— 日立半導体技術情報 —

題 目	HD64572 SCA-II ユーザーズマニュアル誤記訂正		発行番号	TN- PSC-332A
			分 類	1. 仕様変更 ② ドキュメント訂正追加等 3. 使用上の注意事項
適 用 製 品	HD64572FL33	対象ロット等	関連資料	有効期限
	HD64572AFL33	全ロット		永年

日立 HD64572FL33,HD64572AFL33 SCA-II ユーザーズマニュアルにおきまして、誤記が有りましたのでお詫びと共に訂正させていただきます。

図5.11 調歩同期モードでのキャラクタ・フォーマット

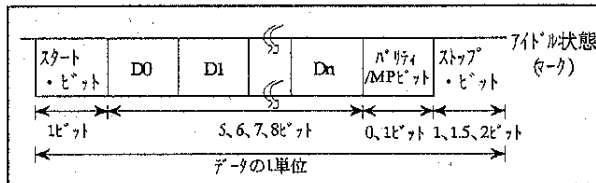
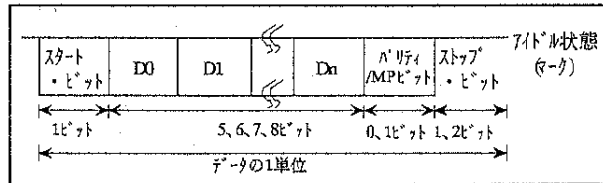
最後にストップ・ビットが1ビット、
1.5ビットないし2ビット付加されます。

最後にストップ・ビットが1ビット、
または、2ビット付加されます。

図5.14 調歩同期モードにおける送信状態遷移図

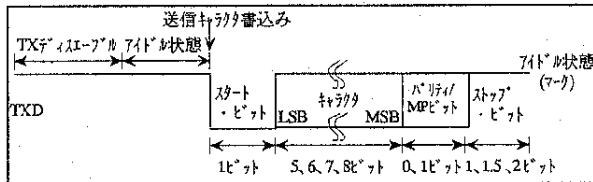
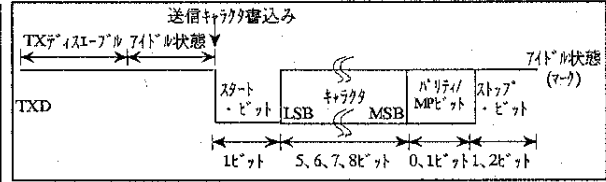
1/16、1/2、1/64のクロック・モードには、
ストップ・ビット長は1、1.5、2ビットの
いずれも設定できます。1/1クロック・モード
時には、ストップ・ビット長1、2は設定
できますが、1.5ビットを設定したときは
ストップ・ビット長は2ビットになります。

1/16、1/32、1/64のクロック・モードには、
ストップ・ビット長は1ビット、または、2ビット
に設定できます。

図 9.12 ハスアビトレーションタイミング (CPU モード 0、1) …(P503)

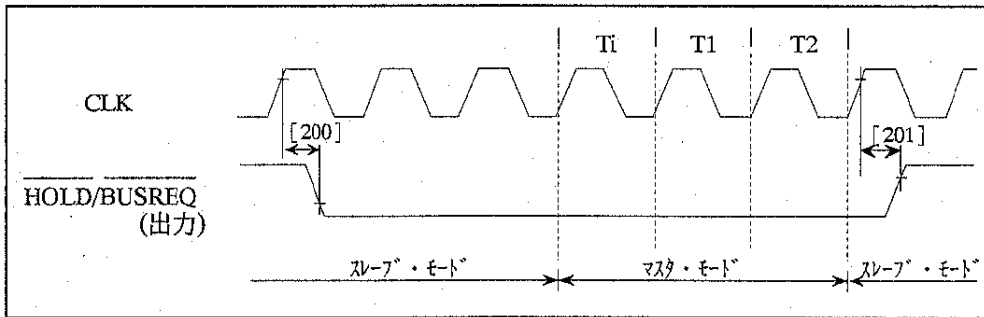
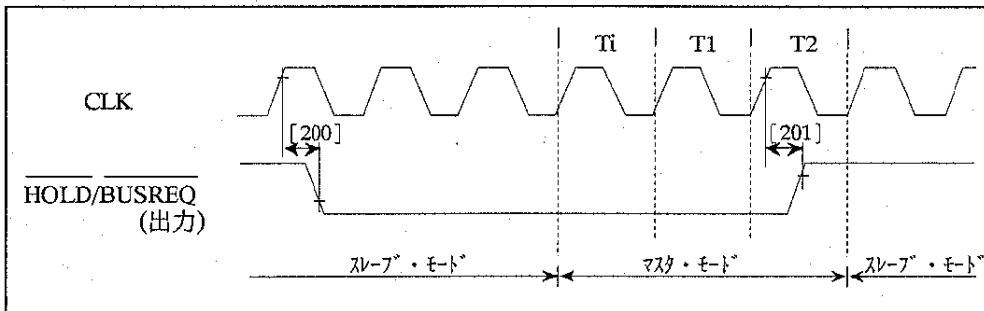
(訂正前)

(訂正後)

図 9.13 ハスアビトレーションタイミング (CPU モード 2、3) …(P504)

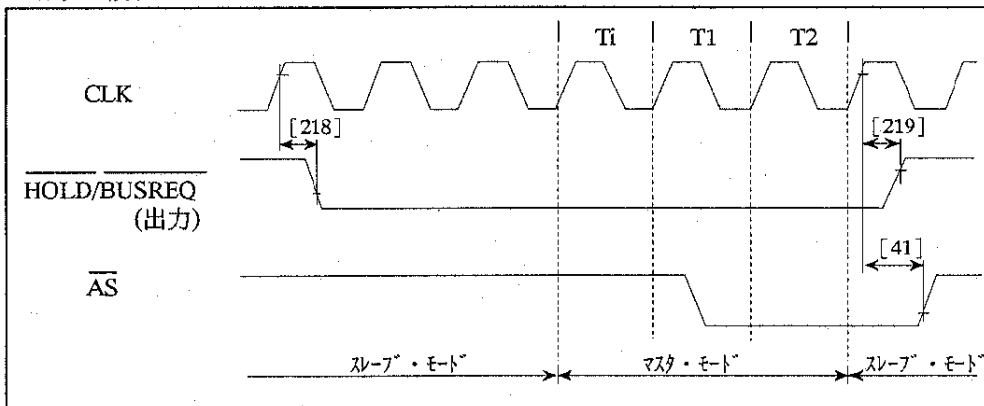
(訂正前)

(訂正後)
